**OBJETO: SERVIÇO DE MANUTENÇÃO DE CORPOS HÍDRICOS NAS REGIÕES
HIDROGRÁFICAS PIABANHA (RH IV) E RIO DOIS RIOS (RH VII) – ESTADO DO RIO DE
JANEIRO.**

Ref.: 2º Questionamentos - Concorrência nº 002/2019

Figura 11: Trecho da ação no Córrego Dantas. (Base: Google Earth).

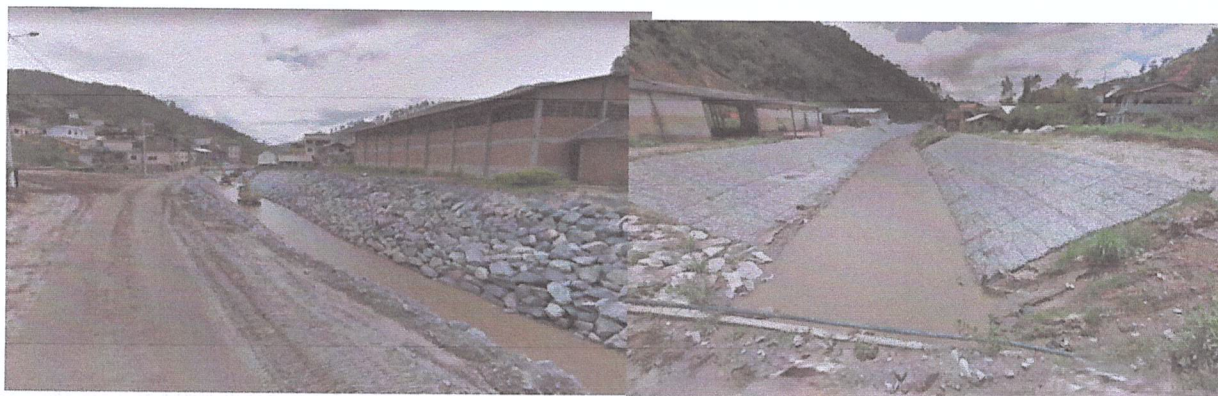
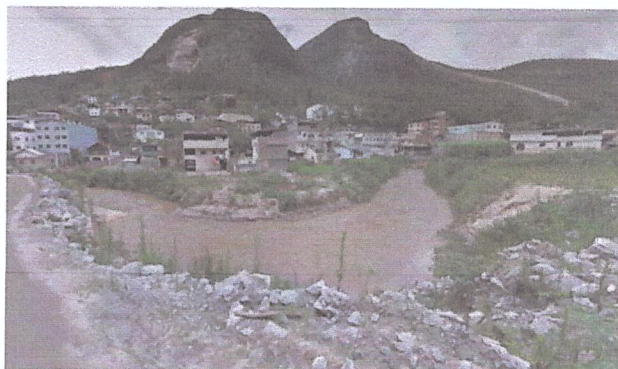
Segue abaixo a imagem do Córrego Dantas, sendo os taludes revestidos.

Na Memória de Cálculo consta do item 3.1 – cód. 03.021.0005 - B - ESCAVACAO MECANICA, A CEU ABERTO, EM MATERIAL DE 1ª CATEGORIA, UTILIZANDO ESCAVADEIRA HIDRAULICA DE 0,78M3, consta em Nova Friburgo – Córrego Dantas o quantitativo de 3.395,00 m x 8,00 m x 1,00 m = 27.160,00 m³

As margens do Córrego Dantas são revestidas parte com Gabião e parte Enrocamento c/ pedra arrumada, e conforme o item 3.6 da Memória de Cálculo será utilizado a Escavadeira Hidráulica para acerto de taludes, escavando 0,50m, desta forma pode-se constar que a utilização equipamento especificado para acerto dos taludes acarretará danos nos trechos revestidos.

1.1 – Conforme descrito acima, a metodologia aplicada para acerto de taludos no Córrego Dantas acarretará, inevitavelmente, danos ao revestimento. Desta forma podemos entender que ficará a cargo do INEA a recomposição do revestimento que vier a ser danificado, já que não consta na Estimativa Orçamentária a previsão deste serviço? Caso negativo, solicitamos que seja revisto a metodologia do serviço dos trechos que o Córrego Dantas encontram-se revestidas do Gabião e com Enrocamento com pedra arrumada?

1.2 – O leito do Córrego Dantas encontra-se revestido?

1.2.1 - Qual o revestimento no leito do Córrego Dantas?

1.2.2 – O revestimento não será danificado com a circulação do equipamento especificado para serviço de manutenção dos Corpos hídricos?

- 1.3 Havendo, a necessidade de exercer os serviços pelo leito do Córrego Dantas, será necessário de pelo menos um equipamento por dentro do rio, realizando tombos até área pré-determinada para captação do material, e outra para realizar remoção e carga do material. Como será medido o serviço de escavações pelo leito do rio, os tombos e o serviço de remoção e carga do material?

- 1.4 – Caso seja comprovado a necessidade de executar o desassoreamento do Córrego Dantas pelas suas margens, para evitar os danos aos revestimentos, será necessário a utilização escavadeira Long Reach. Desta forma, podemos entender que havendo a necessidade de utilização de Escavadeira Hidráulica Long Reach para execução dos serviços de manutenção do Córrego Dantas, será previamente inserido na Estimativa Orçamentária, já que não consta na Planilha Orçamentária?

- 1.5 As margens do Córrego Dantas são revestidas, em grande parte de sua extensão, com Gabião e com Enrocamento com pedra arrumada, desta forma não será possível a retirada de 0,50m de profundidade conforme informado na Memória de Cálculo do item 3.6 – cód. 03.020.0200-A ESCAVACAO MECANICA, PARA ACERTO DE TALUDES, EM MATERIAL DE 1ª CATEGORIA, UTILIZANDO ESCAVADEIRA HIDRAULICA, desta forma, entendemos que o volume estimado para item 3.6 da Estimativa Orçamentária está superestimado, e o cronograma Físico Financeiro não poderá ser cumprido. Está correto este entendimento?
